RELATÓRIO PRELIMINAR DE ACOMPANHAMENTO DA EXECUÇÃO CONTRATUAL

Acompanhamento de Execução do Contrato nº 017/SIURB/2019.

Trata o presente do acompanhamento da execução contratual das “Obras e serviços de reforma e adequação dos boxes e execução de cobertura do paddock e do prédio de apoio, junto à reta principal do Autódromo Municipal José Carlos Pace - Interlagos”, visando à realização do Grande Prêmio do Brasil de Fórmula 1 - 2019, cuja prova ocorreu de 15.11. 19 a 17.11. 19.

Figura 4 - Detalhe da estrutura metálica de reforço em execução

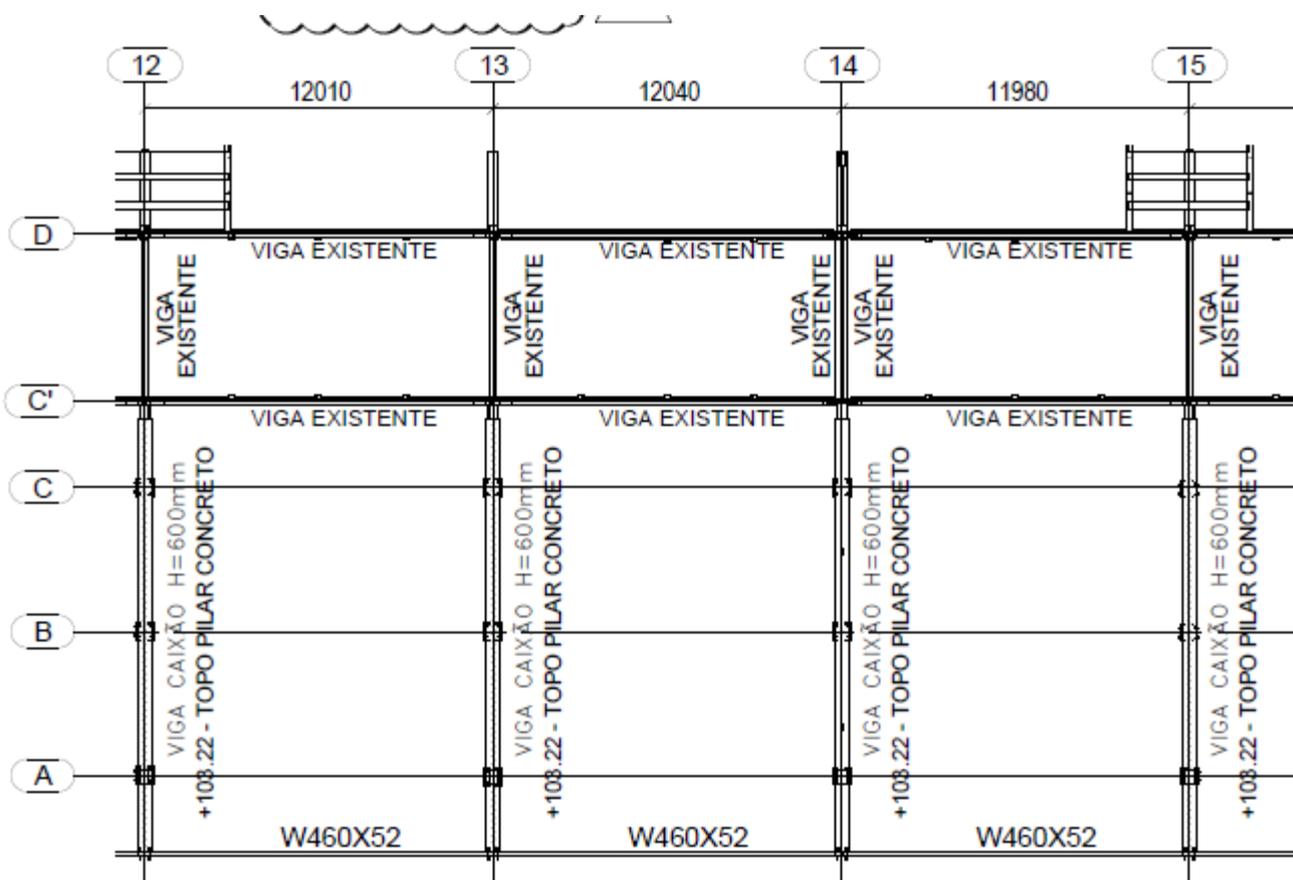
Observa-se, em comparação com as fotos 5 e 6 do Anexo 1 - Registro Fotográfico (peça 17), que a estrutura que está sendo executada de acordo com os detalhes do projeto executivo abaixo (**Figura 4**), é totalmente diferente do projeto que foi licitado e está refletido na planilha orçamentária do Contrato.

O peso total da estrutura de reforço que está sendo executada, de acordo com o novo projeto técnico executivo, corresponde a 28,88% do peso total da estrutura contratada.

A mudança completa do processo construtivo, com alteração total da metodologia, dos insumos necessários e do tipo estrutura - Concreto Convencional X Painéis em Concreto Protendido – configura grave irregularidade, pois, apesar de justificadas tecnicamente, evidenciaram tanto a fragilidade do projeto básico da fase de licitação (contando com responsável técnico e aprovação da Administração), quanto as excessivas exigências de habilitação técnica, acompanhadas das exigências de comprovação de capacidade para vários itens que sofreram substancial modificação.

Constata-se que os serviços que se executavam na fase inicial não correspondiam aos licitados. E que, apesar das modificações atenderem ao inc. I do art. 58 da LF nº 8666/93 - melhor adequação técnica aos objetivos da Administração, houve substancial alteração qualitativa, vedada por lei e pela jurisprudência.
